**DOCUMENTO DE PREGUNTAS Y RESPUESTAS SOBRE
LA APLICACIÓN DEL RITE-07 REALIZADAS EN LAS
JORNADAS DE PRESENTACIÓN**

Versión: 27 de mayo de 2008

JUSTIFICACIÓN DEL DOCUMENTO

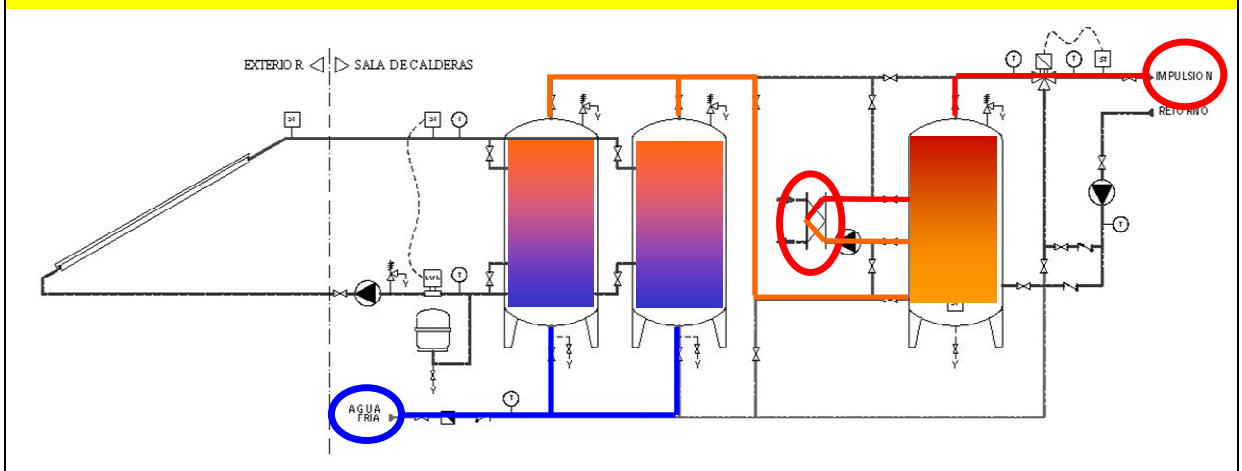
El tratamiento antilegionela en instalaciones de energía solar térmica, ¿hay que hacerlo en acumulación solar o llega en acumulación del sistema convencional?

Respecto a la obligatoriedad del tratamiento antilegionela en primer lugar hay que identificar de que tipo de edificio se trata; si son viviendas se tienen dos situaciones: que la instalación sea centralizada o que se haya resuelto con calderas individuales.

Si la instalación es central no hay ningún problema para realizar el tratamiento en continuo

sobre el depósito convencional y periódicamente sobre los solares; esta sería también la solución para cualquier otro edificio que no sea de viviendas.

Si las instalaciones son individuales, por tratarse de viviendas no es estrictamente obligatorio realizar el tratamiento; si bien si las calderas disponen de acumulación el tratamiento puede realizarse sobre el depósito de la caldera, si la producción es instantánea se puede regular la caldera a 60°C y que el usuario mezcle en griferías, y también se puede realizar el tratamiento periódico incluso aprovechando directamente la radiación solar.
